Réunion travail des conseillers municipaux du 8 aout 2023 sur le PLUi de Luc sur Aude

1/Etude des emplacements réservés

ER N°1

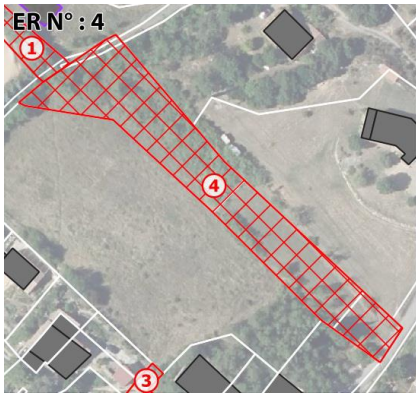
village

confirmé : il permettra une voie de liaison au dessus du

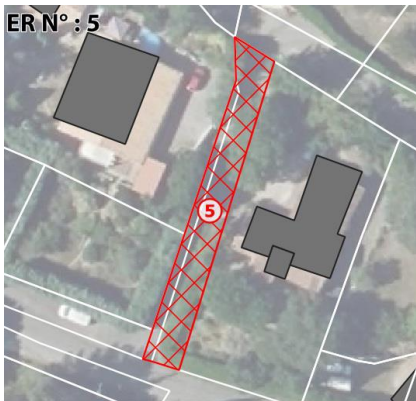
cet ER est supprimé

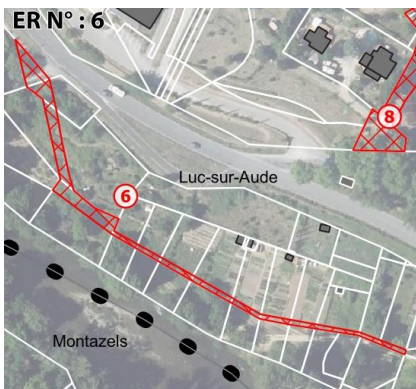
cet ER est à maintenir il complète la connexion avec l'ERN°1

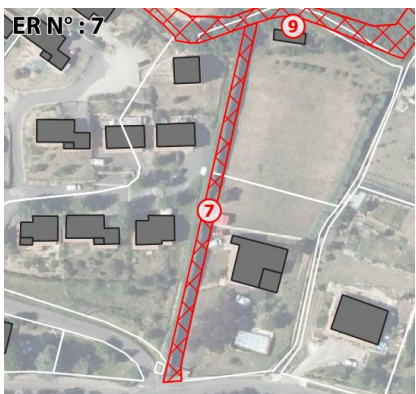
cet ER permet la rétrocession de la voie qui est privée, il est à conserver

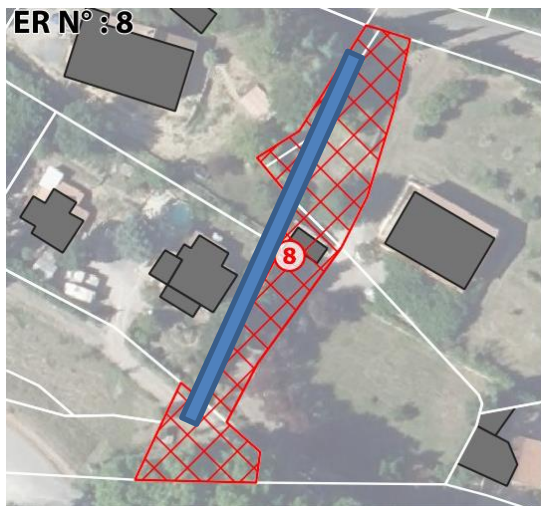
à conserver la jonction avec la station d'épuration sera ainsi permise

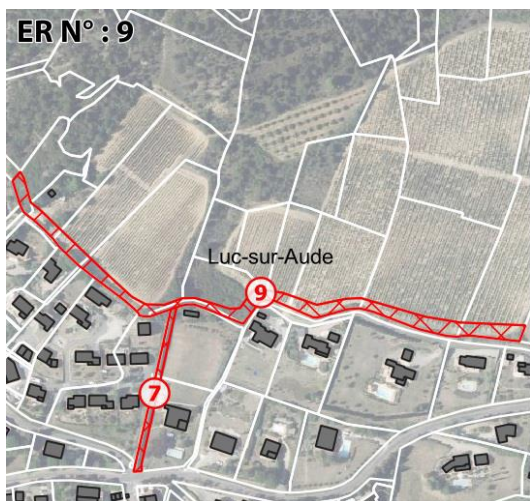
à conserver il permet l'entretien du pluvial

à conserver par contre la surface est à corriger

seulement 250m² seraient nécessaires

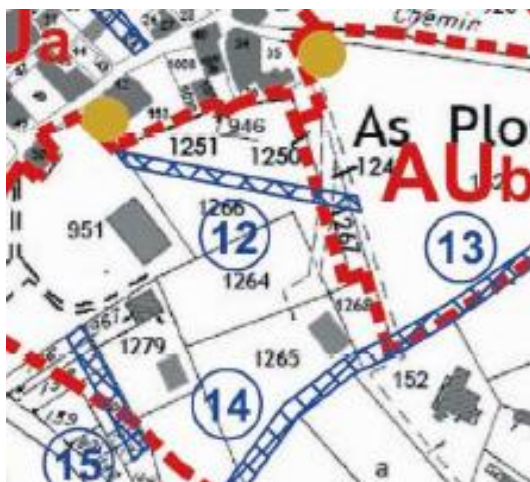
à conserver il permet d'entretenir le chemin du Clot et

de créer des connexions piétonnes

STECAL les roches

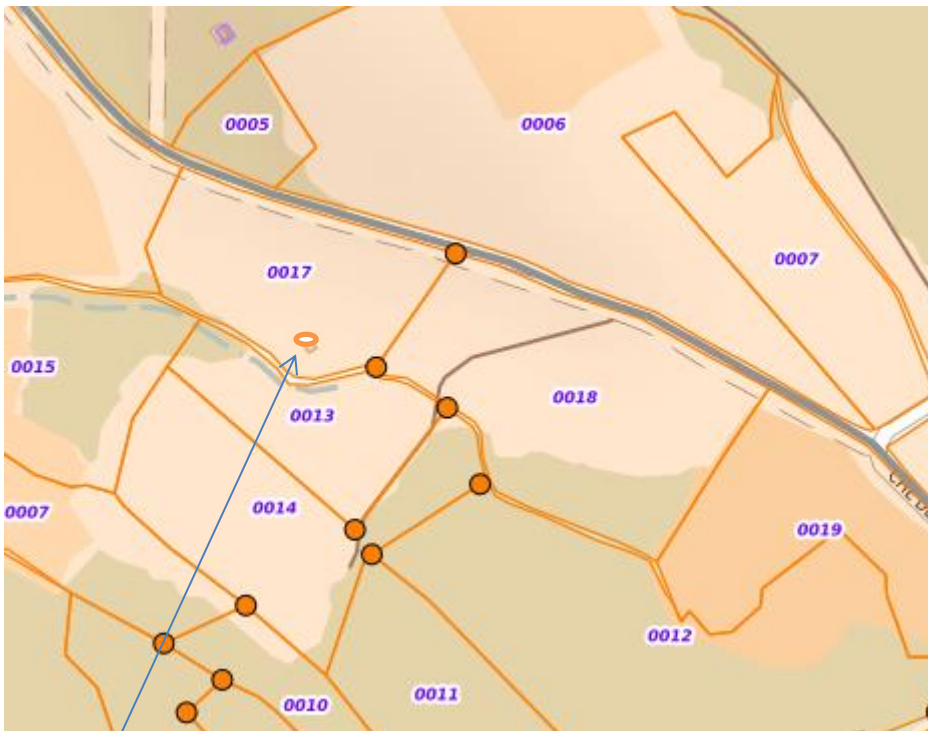
Situé sur la parcelle 17 du lieu dit « les roches » il fait une surface de 25m² et correspond à une cabane habitable déjà présente sur cette parcelle, voir vue aérienne ci-dessous

Stecal Castellou

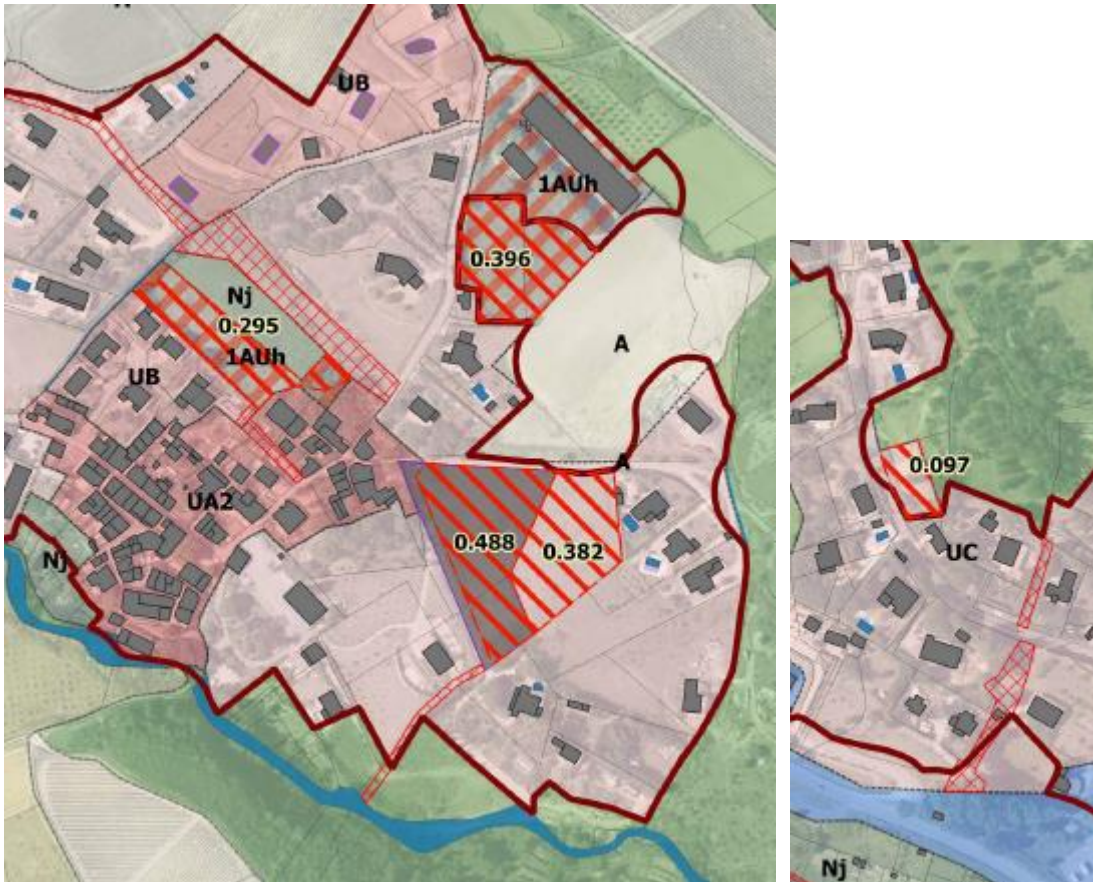
Les STECAL n'étant plus comptabilisés dans les surfaces consommées, il convient de réintroduire ceux-ci, qui doivent servir à compléter l'accueil du gîte de Castellou
